RECEPISSE DE DEMANDE DE PERMIS DE CONSTRUIRE

| Du : 17/08/2018 | Référence de la déclaration : PC 084 078 18 N0019 |
| Lieu des travaux : Ile vieille 84430 Mondragon | |
| Projet CN'AIR | |

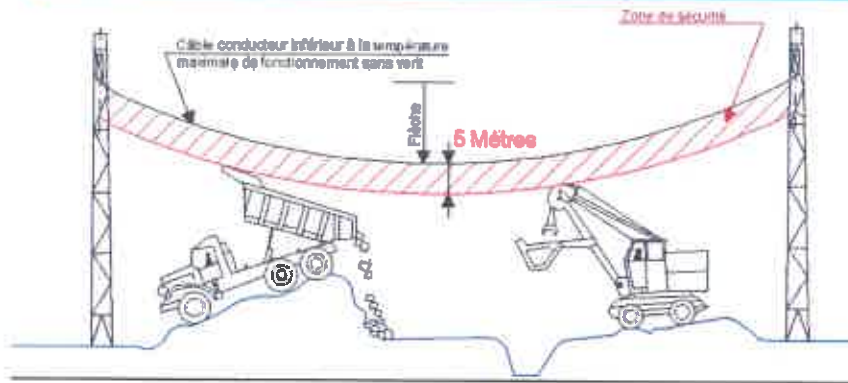
Les opérations ci-dessous ne peuvent être entreprises que dans la mesure où leurs modalités de réalisation ont été définies en accord avec RTE :

- travaux en élévation à moins de 5,00 m du câble.
- Terrassement à proximité des pieds de pylônes.
- Modifications des accès aux pylônes.
- Modifications du niveau du sol sous la ligne et au pied des pylônes.

Tous les mouvements possibles des pièces conductrices nues de l'ouvrage aérien doivent être pris en compte : le balancement (du au vent par exemple), les fouettements et les déplacements dus à la rupture accidentelle d'un organe ou à la dilatation ou rétraction des conducteurs.
